Les chaudières de petite puissance à brûleur soufflé
PU/CU 150 (F) Condens
PLU/CLU 150 (F) Condens
Améliorations produits

N° ITOE0143

22/04/2013

1. Description des modifications

Orifice Ø 3.5 mm

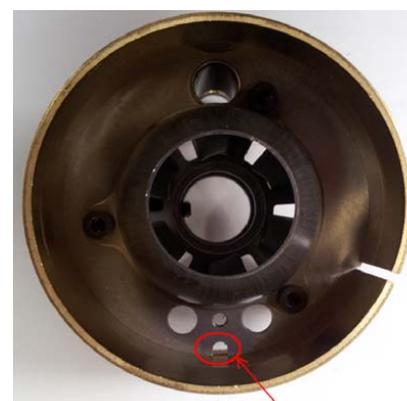
Afin d'améliorer la durée de vie des électrodes, les modifications suivantes ont été effectuées sur les brûleurs :

- Ajout d'un orifice Ø 3.5 mm au niveau de la tête de combustion permettant le passage d'un léger flux d'air sur les électrodes,
- Amélioration de la qualité de la céramique des électrodes (aspect visuel inchangé)

i Les réglages des brûleurs restent inchangés
